Die erneute Öffentlichkeitsbeteiligung und Beteiligung der Behörden und sonstigen Träger öffentlicher Belange wurde gemäß § 3 und 4 Abs. 2 BauGB vom 20.03.2017 - 21.04.2017 durchgeführt.

Bebauungsplan "Schwamberger Hof (Bachstraße - Wichernstraße)" Ulm

Aufstellung des Bebauungsplanes Nr. 120.1/53 und örtlicher Bauvorschriften im beschleunigten Verfahren nach § 13a BauGB für den Bereich "Schwamberger Hof (Bachstraße - Wichernstraße)" im Stadtteil Osten der Stadt Ulm (TK 25: 7526 Ulm-Nordost)

ATVh-Bez.: Kein aktiver Auftrag		ATVh-Nr.: Kein aktiver Auftrag	
TI NL	Südwest	AsB	21
PTI	Stuttgart	VsB	731B
ONB	Ulm	Name	Miess, Ruben PTI22
Bemerkung:		Datum	17.12.2015
		Sicht	Lageplan
		Maßstab	1:500
		Blatt	1

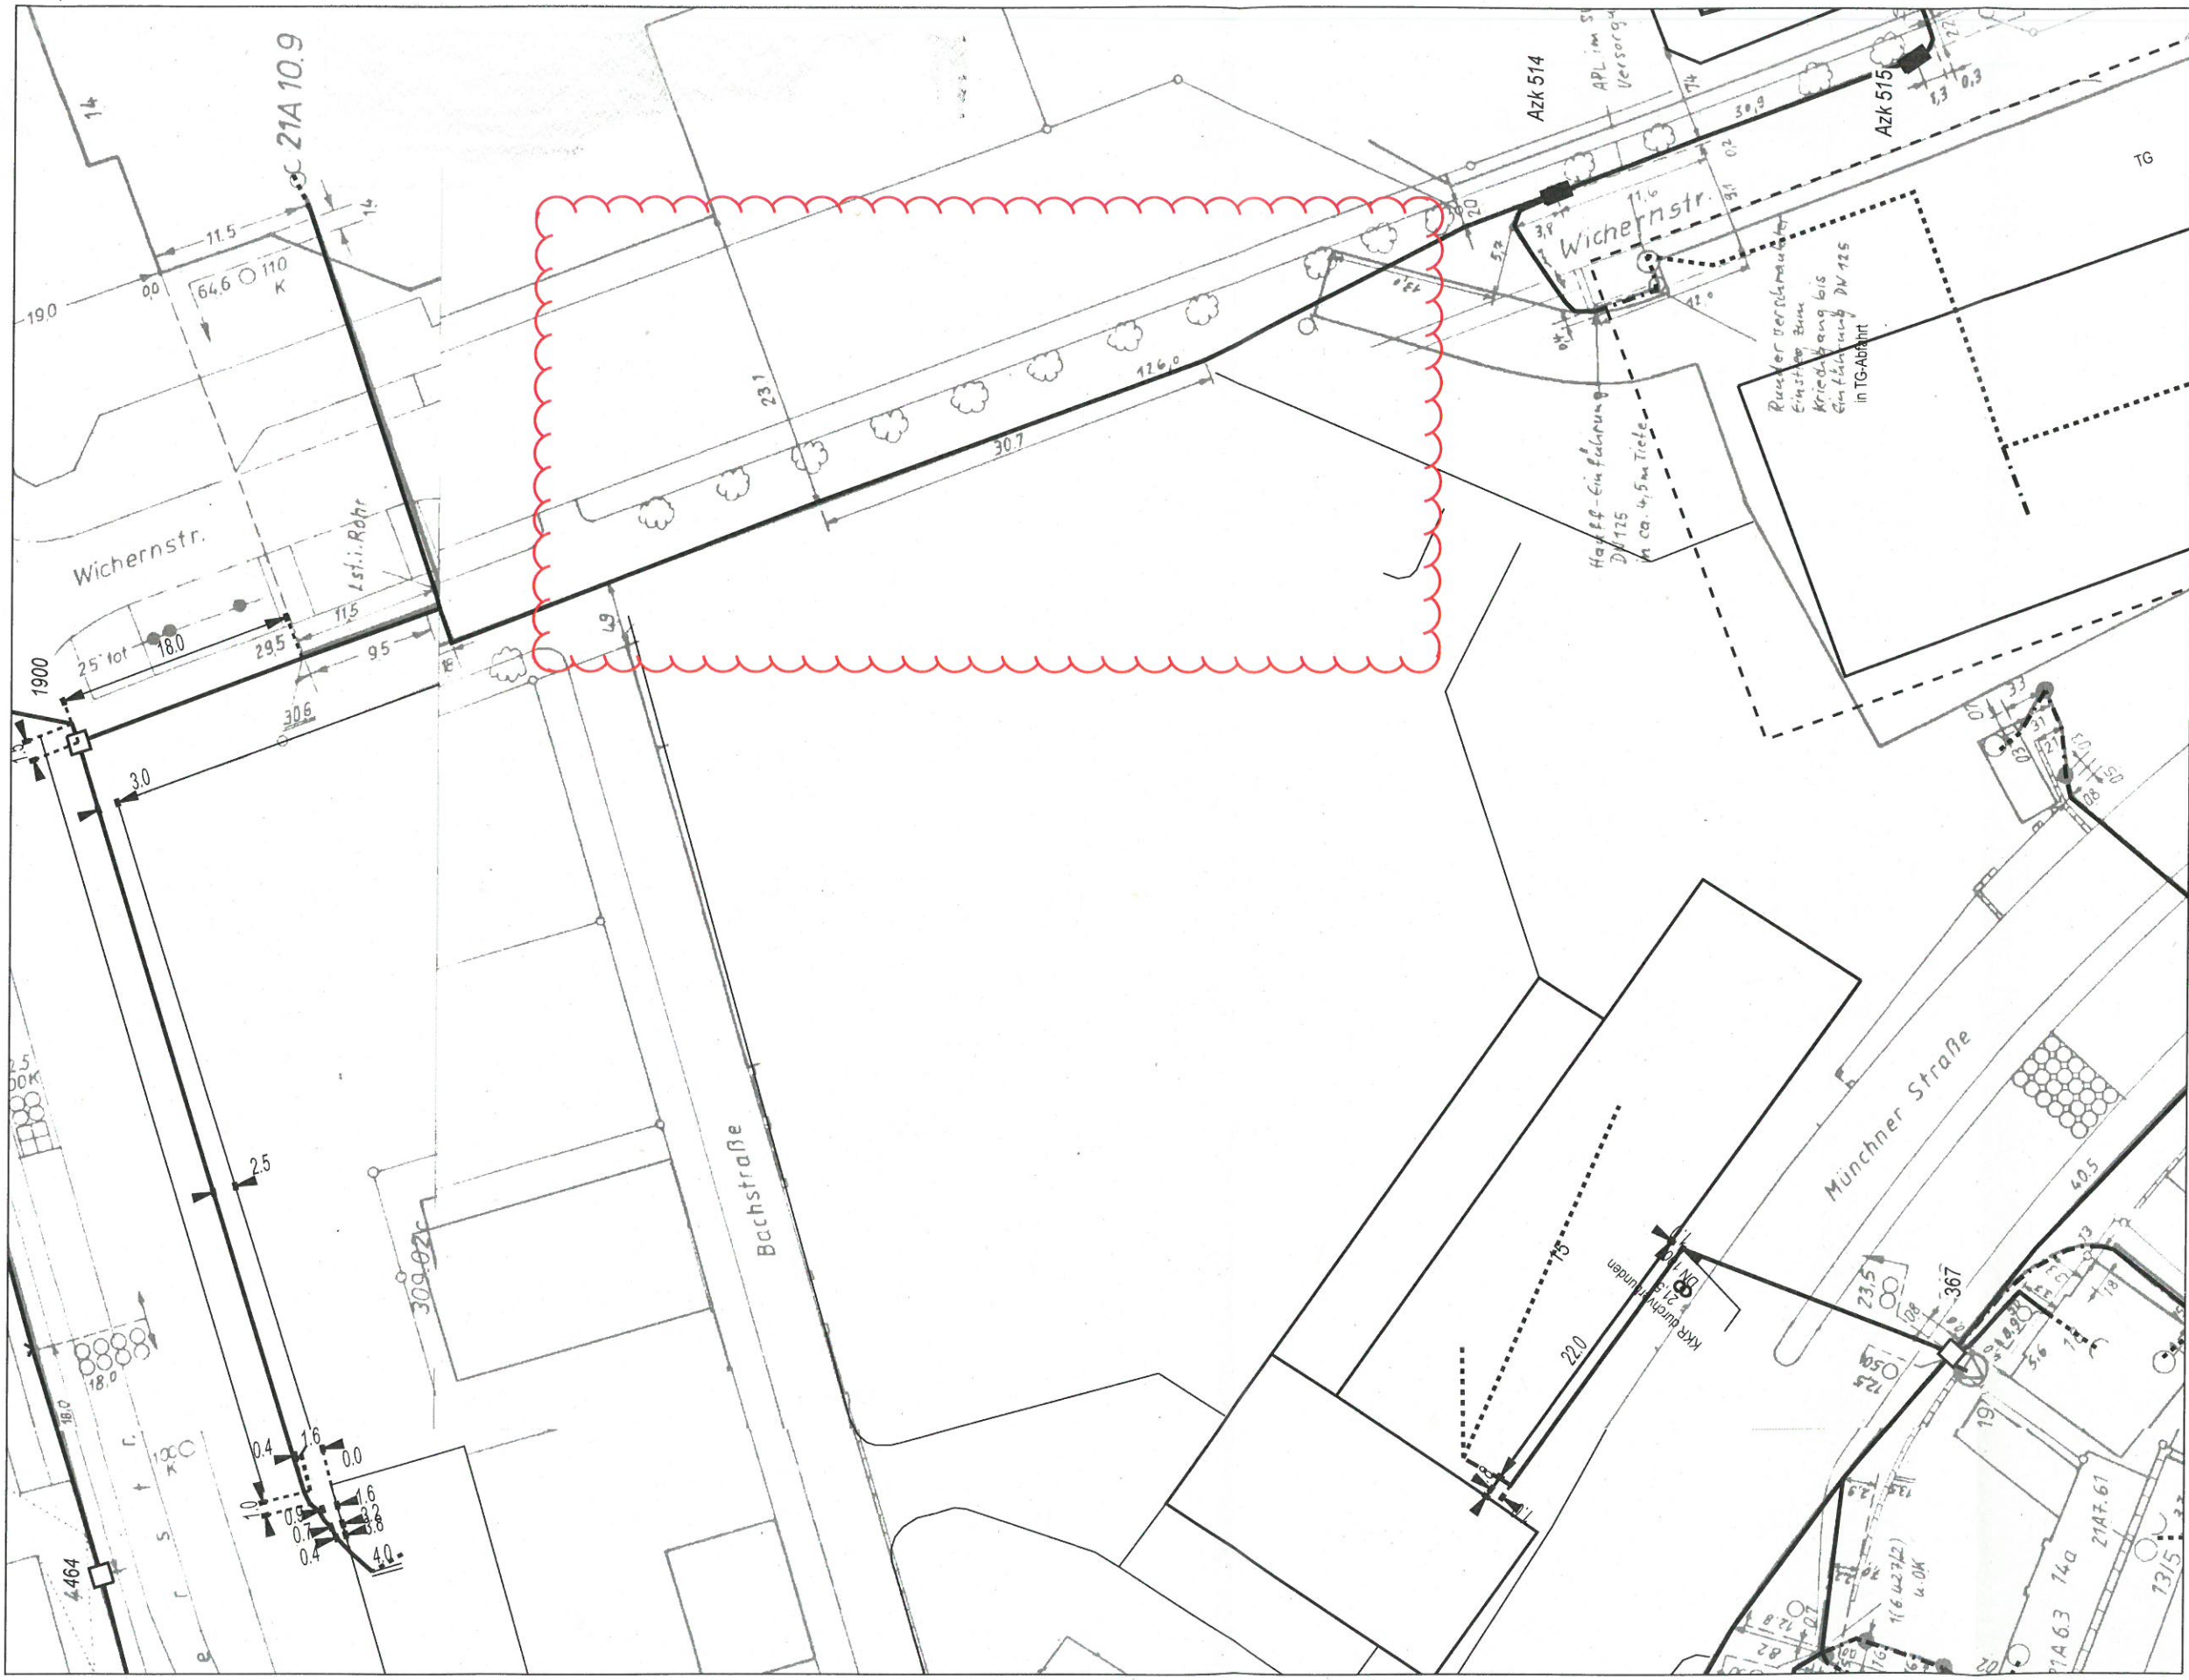
Im betroffenen Bereich befinden sich TK-Linien der Telekom, welche nicht beeinträchtigt werden dürfen. Diese befinden sich westlicher Gehsteigbereich der Wichernstraße (siehe beiliegender Lageplan). Unsere Leitungen liegen gewöhnlich auf einer Tiefe von ca. 0,60m und im öffentlichen Bereich. Sollten Umlegungen oder Änderungen notwendig sein, sind die entstehenden Kosten vom Auslöser zu tragen. Zur genauen Ortung unserer Leitungen empfehlen wir bauseits Suchschlitze zu tätigen.
